Mjåtveitmarka- B7

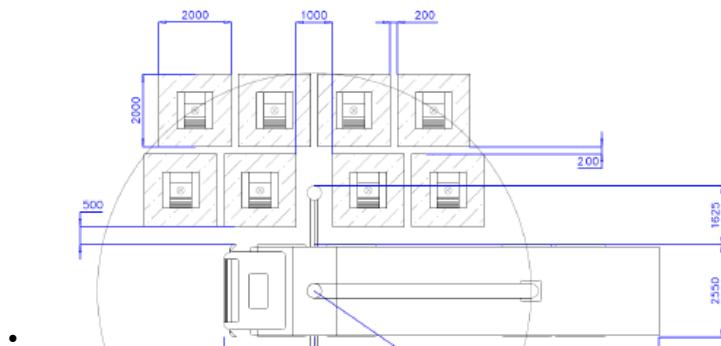
- O_BKT må endrast til f_BKT Endeleg tilbakemdling frå kommunen er at desse områda ligg som felles.
 - Ok, justert til felles i kart og føresegner.
- O_BRE må regulerast til felles. Endre til felles.
 - Ok, justert til felles i kart og føresegner.
- Eksisterande veg og fortau skal vel ikkje dere bygga eller gjere endringar med? Eller skal de utbeta? Vi ser ikkje grunn for at veg +fortau som møter eksisterande reguleringsplan for Mjåtveitmarka har ulik breidde. Denne må tilpassast og regulerast med same breidde. Oppdater planomtalen med det dere finn ut.

- Nei i hovudsak ingen endringar. Planforslag regulerer til faktisk opparbeidet situasjon, og tilpasser eksisterende formål betre. Se utklipp (Rosa=eks formål) (Grøn = Forslag)
